## 東海第二発電所 運転期間延長認可申請書及び設置変更許可申請の審査資料における燃料有効長頂部の寸法値について (1 / 2)

## (1) 原子炉設置変更許可に係る有効性評価での指摘

## (2) 運転期間延長認可に係る特別点検での指摘

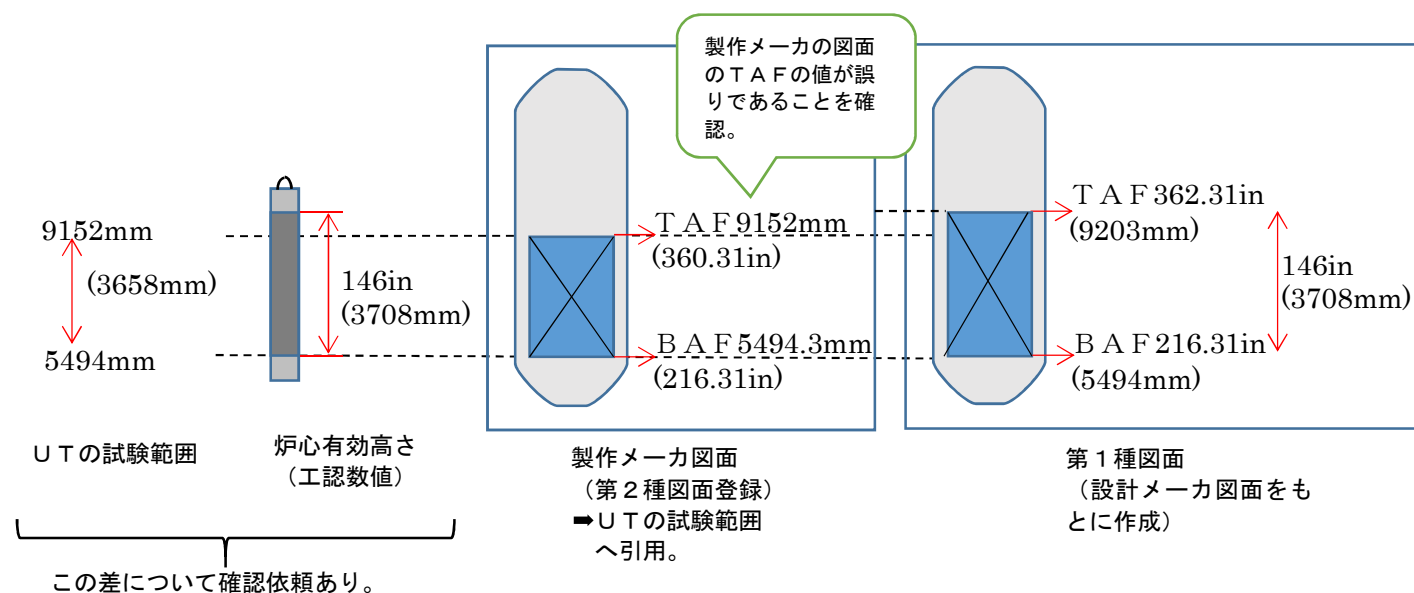
有効性評価の補足説明資料で使用したTAF位置は、非常時運転手順書に記載しているTAF位置9152mmを参照し記載したものであり、工認記載値から計算されるTAF位置9203mmと異なることが判明した。
